POSOUZENÍ PŘEDANÉ PROJEKTOVÉ DOKUMENTACE

Název stavby: Bytový dům BD 17- Rezidence Na Plachtě

Obr. č.2 – Legenda ztraceného bednění

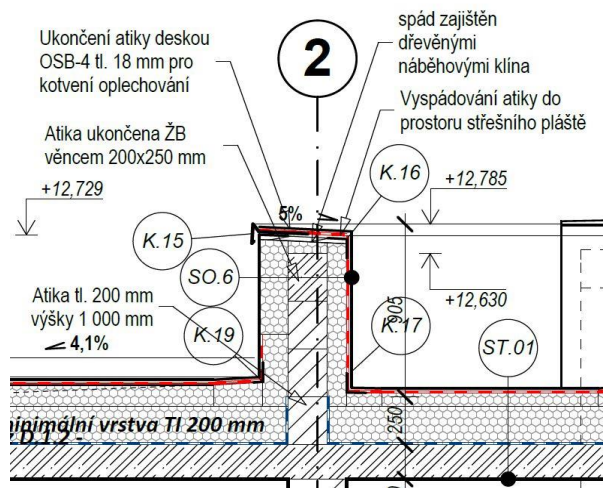
Chybný popis ztraceného bednění v legendě materiálů v architektonicko-konstrukční části. Ztracené bednění je zakresleno ve výkresech šířky 200 mm.

Obr. č.5 – Šatna 2.NP

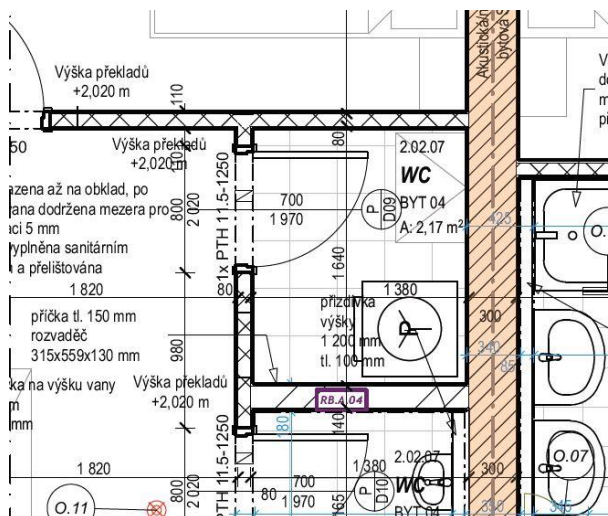
Ve výkrese D.1.1.4_Z1 Půdorys 2.NP je chyba v legendě místností. Místnost která slouží jako šatna, je v legendě i výkrese popsána jako WC.
